# 電磁弁F10・F15シリーズ リニューアルのお知らせ

この度当社では、発売以来ご好評をいただいております電磁弁F10・F15シリーズをリニューアルさせていただきました（電磁弁F18シリーズにつきましては変更はございません）。

#### Lタイプ プラグコネクタの場合

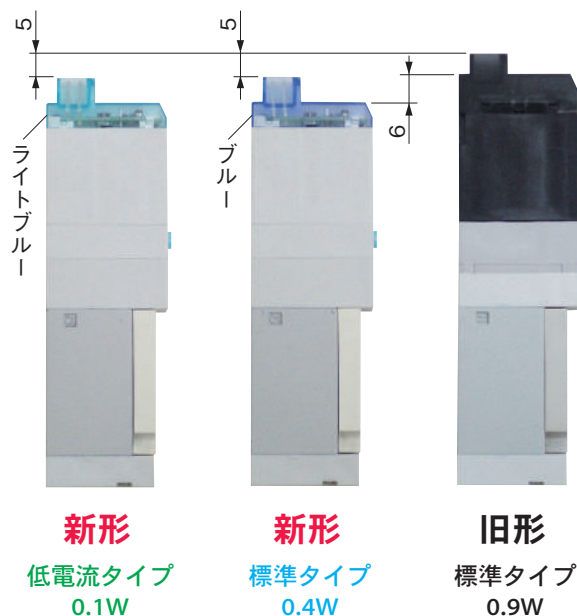
●取付け、配線関係の100%互換を維持しつつ、全長6mmの小形化と大幅な省電力化を実現しました。

- コイル基板に高速化回路を採用し、OFF応答性の高速化を実現しました。
- 新設計のA、B独立コイルにより、タンデム3ポート弁のオプション化を実現しました。

#### ■F10シリーズの場合 (参考)

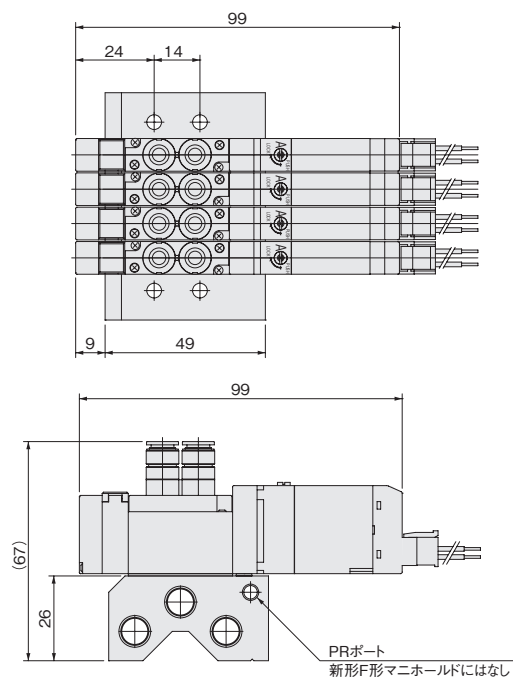
●F形マニホールドの小形化およびPRポートの廃止〔5 (R<sub>1</sub>) ポートへ集合〕。

### ■F10シリーズ分割形マニホールド・プラグインタイプの場合（参考）

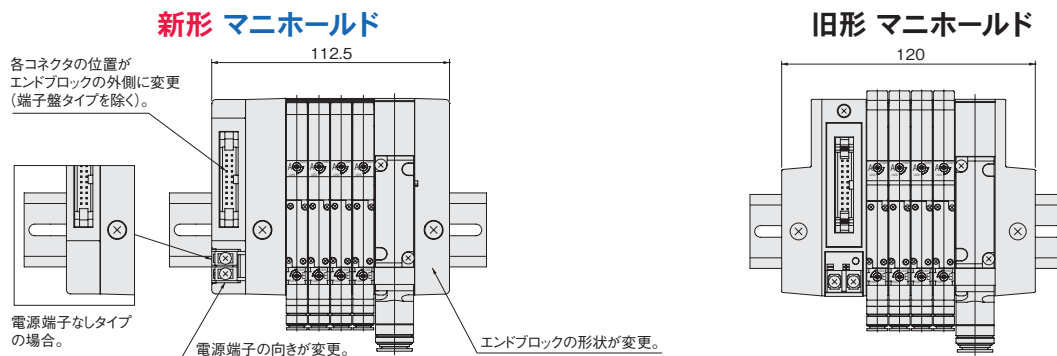
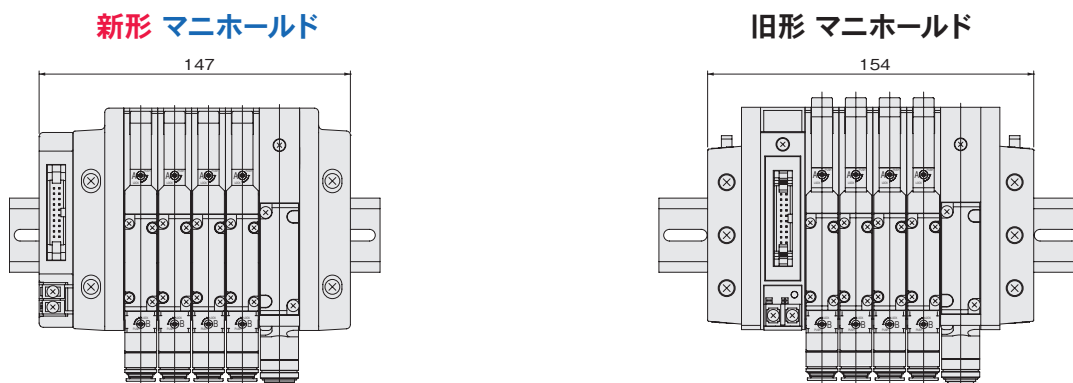
- バルブの小形化により、コイル部分をフラットにしました。
- フラットケーブル、D-subコネクタの上向き、横向きの選択、組換えが可能になりました。
- 電源端子なしタイプをオプション設定しました（標準は電源端子付）。
- シリアル伝送部の小形化とマニホールドとの一体化を実現しました（一部の機種はフラットケーブルによる接続）。
- 背圧防止弁をオプション設定しました。
- バルブベースアセンブリのフタの色がライトブルーからアイボリーに変わりました（新旧識別用 12ページ参照）。

■参考写真 バルブベースアセンブリ (写真はF10シリーズ)

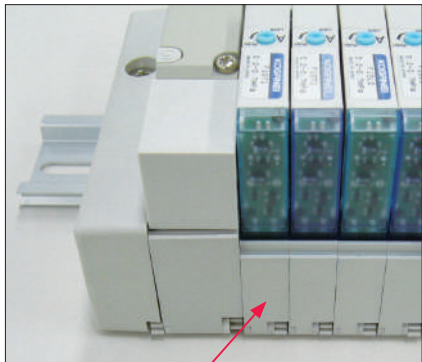
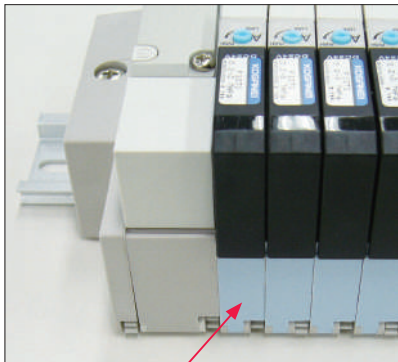
フタの色：アイボリー

フタの色：ライトブルー

1. 一体形マニホールド〈アルミマニホールド〉のガスケットの変更について

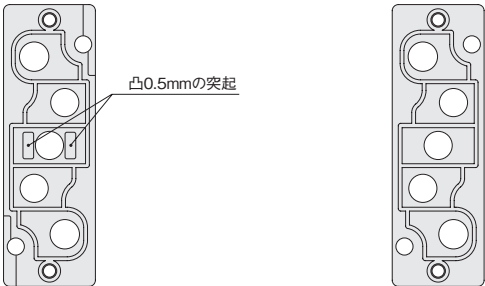
背圧防止弁のオプション化に伴い、ガスケットの形状が変更になりました。  
旧形マニホールドに新形ガスケットを装着して使用することはできませんのでご注意ください。  
搭載バルブを交換する際、旧形マニホールドでガスケットの交換が必要な場合には旧形ガスケットをご注文ください。  
(F10シリーズ用旧形ガスケットの形式：Q-F10Z-GS1<sup>注</sup>、F15シリーズ用旧形ガスケットの形式：Q-F15Z-GS1<sup>注</sup>)

2. 一体形マニホールドA形、PCボードマニホールドA形、F形の新旧識別について

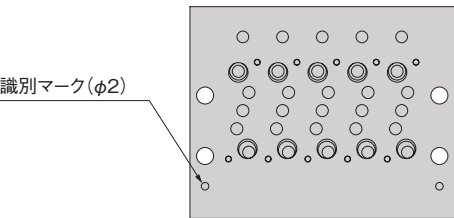
新形 マニホールド

旧形 マニホールド
